NOTA ACLARATORIA #1
Estudio de Impacto Ambiental – Categoría I

Proyecto: LOTIFICACION SAN JOSE

FECHA: 4 de agosto de 2023.

Sirva la presente para saludarle y a la vez dar respuesta a la Nota DRHE-SEIA-0630-2023 de 27 de abril de 2023, de la cual fui notificado el 21 de julio de 2023, por la cual se nos solicita la *primera información aclaratoria* al Estudio de Impacto Ambiental (EsIA) – Categoría I –, del proyecto "LOTIFICACION SAN JOSE". Las aclaraciones o respuestas a las preguntas, son las siguientes:

Asunto: Plano actualizado de proyecto

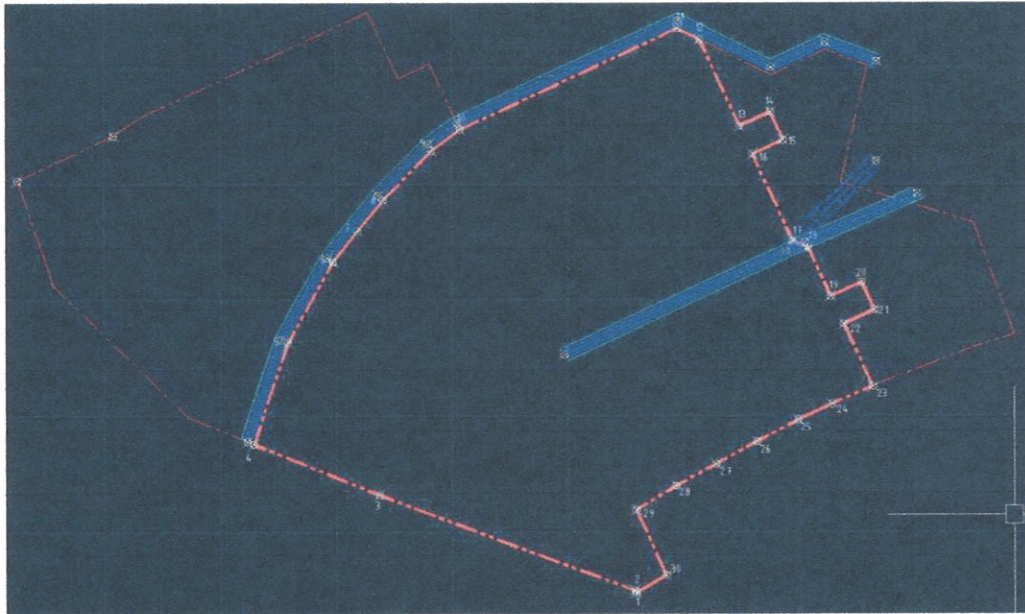
a) Plano actualizado.

Se adjunta plano actualizado del proyecto en el cual; se delimita el área de protección del río y el desglose de área. También, a continuación, se presenta croquis del polígono a utilizar y las coordenadas UTM, Datum WGS84, Zona 17N. Cabe señalar que el proyecto se redujo en cuanto a cantidad de lotes, por lo que objetivo del proyecto es – desarrollar una lotificación tradicional compuesta de 40 lotes, calles internas y uso público-. Como se observa hay dos grandes áreas (resto libre de finca) que no serán utilizadas por el proyecto.
